Wyjaśnienie SIWZ

**„Przebudowa drogi leśnej udostępnionej do ruchu publicznego we wsi Jagodziniec”
znak sprawy: RGiRL.271.1.7.2018**

PRZEKRÓJ NORMALNY

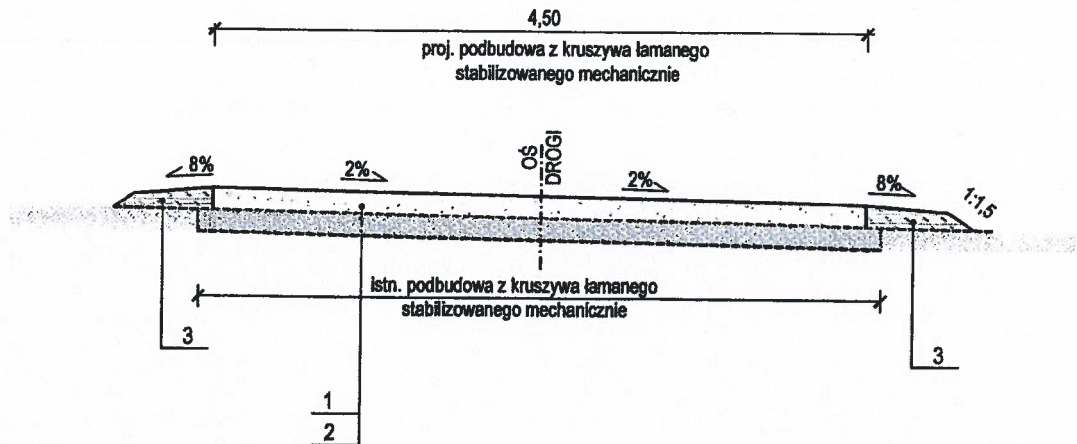
W przedstawionej dokumentacji na stronie biuletynie zamówień publicznych pojawiają się niespójności dotyczące grubości warstwy kruszywa proszę o wyjaśnienie czy przyjąć grubość z przedmiaru czy rysunków przekroju normalnego .

Zamawiający wyjaśnia, że należy przyjąć grubość kruszywa zgodnie z wartością w pkt. 4.3. przedmiaru robót, tj.: 15 cm nawierzchni z kruszywa łamanego (tłuczeń 0-63 mm). W załączeniu odpowiedni rysunek przekroju normalnego.

- 1 - gr. 15 cm - WARSTWA PODBUDOWY z kruszywa łamanego stab.mech. o uziarnieniu 0-63 mm
- 2 - gr. 15 cm - WARSTWA ISTNIEJĄCA z kruszywa łamanego stab.mech. po profilowaniu
- 3 - Profilowanie poboczy
